II/105 Severní obchvat Jílového u Prahy, 5211521005

SO 102.2 Severní obchvat Jílové u Prahy, II. etapa

21.3

Změnový list

OŠETŘENÍ SPÁRY MEZI VOZOVKOU A ŠTĚRBINOVÝM ŽLABEM (ŠŽ)

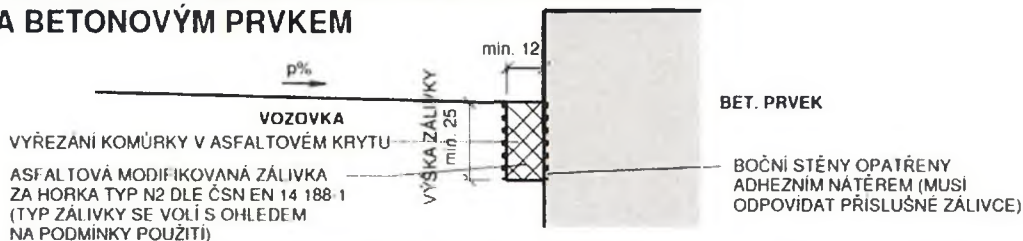
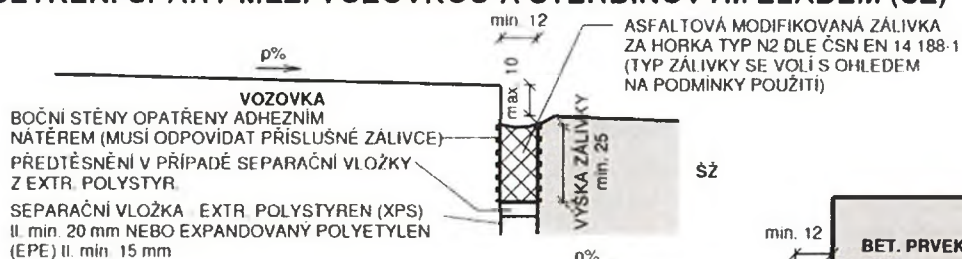
Byly upraveny délky štěrbinových žlabů dle skutečného návrhu, dále byl doplněn chybějící adhezni nátěr těchto štěrbinových žlabů, podkladní beton pod žlaby a frézování drážky s těsněním asf. zálivkou v místě styku s asf. vozovkou - viz doklad č. 15. Týká se položek č. 014122.02, 113765, 45131A, 711111.N, 931315, 935111.
